## Quality Alert – Seat Sling for Select ExoFit™ Harnesses

Only Affects select ExoFit™ harnesses manufactured from June 2017 to the end of May 2018

Representative Seat Sling Indicated by Red Arrow

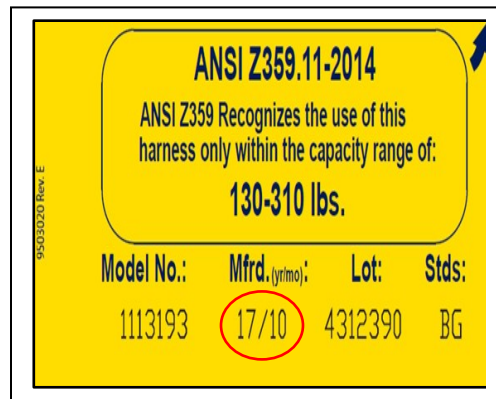
3M Fall Protection has received reports that the aluminum reinforcement plate used in the seat sling on certain DBI-SALA ExoFit™, ExoFit XP™ (inc. Arc Flash), and ExoFit NEX™ (inc. Arc Flash) harnesses can become dislodged from the webbing. In a few instances, the aluminum seat plate has separated from the harness and fallen to the ground, creating a potential dropped object hazard. There have been no reports of injuries or accidents associated with this condition. The performance of the harnesses is unaffected by this issue—they will perform properly in all respects, including as body support for a personal fall arrest system in the event of a fall, even without the added comfort offered by the seat sling.

Manufacture Date on Harness shown in Red Circle

3M is offering a free warranty replacement of the seat sling for all DBI-SALA ExoFit™, ExoFit XP™ (inc. ArcFlash), and ExoFit NEX™ (inc. ArcFlash) harnesses with a seat sling, with a manufacture date of 17/06 (2017, June) through the end of 18/05 (2018, May) regardless of model number.

End-Users: Please inspect your harness, if you find a harness within the affected range with a seat sling, contact 3M Customer Service at 1-800-328-6146 or email us for your free replacement seat sling at [3musfbserviceaction@mmm.com](mailto:3musfbserviceaction@mmm.com). Please provide us with the model number and manufacture date when contacting us. After you receive your replacement seat sling, please remove your original sling from service and dispose of it.

La flecha roja señala la eslinga de asiento del ejemplo

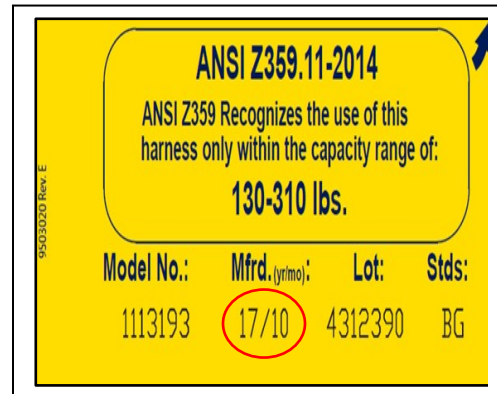
3M Fall Protection ha recibido informes que indican que la placa de refuerzo de aluminio que se usa en la eslinga de asiento puede desprenderse del tejido trenzado en ciertos arneses ExoFit™, ExoFit XP™ (incluyen los modelos para arco eléctrico) y ExoFit NEX™ (incluyen los modelos para arco eléctrico) DBI-SALA. En algunas circunstancias, la placa de asiento de aluminio se ha separado del arnés y se ha caído al suelo, lo que crea el peligro posible de una caída de un objeto. No hemos recibido ningún informe de lesiones o accidentes asociados con esta condición. El desempeño de los arneses no se ve afectado por este problema, por lo que cumplirán correctamente con su propósito en todo momento, hasta como sujeción del cuerpo para un sistema de detención de caídas personal en caso de que se produzca una caída, incluso sin la comodidad adicional que ofrece la eslinga de asiento.

El círculo rojo muestra dónde se encuentra la fecha de fabricación en el arnés

3M ofrece, como parte de la garantía, un reemplazo sin cargo de la eslinga de asiento para todos los arneses ExoFit™, ExoFit XP™ (incluyen los modelos para arco eléctrico) y ExoFit NEX™ (incluyen los modelos para arco eléctrico) DBI-SALA, con una fecha de fabricación entre 17/06 (junio de 2017) y fines de 18/05 (mayo de 2018) independientemente del número de modelo.

Usuarios finales: Inspeccionen el arnés. Si ven que un arnés con eslinga de asiento se encuentra en el grupo de arneses afectados, comuníquense con el Servicio al cliente de 3M llamando al 1-800-328-6146 o envíenos un correo electrónico a [3musfpserviceaction@mmm.com](mailto:3musfpserviceaction@mmm.com) para solicitar el reemplazo sin cargo alguno de la eslinga de asiento. Cuando se comuniquen con nosotros, proporcione el número de modelo y la fecha de fabricación. Una vez que reciba la eslinga de asiento de reemplazo, retire la eslinga original del servicio y descártela.
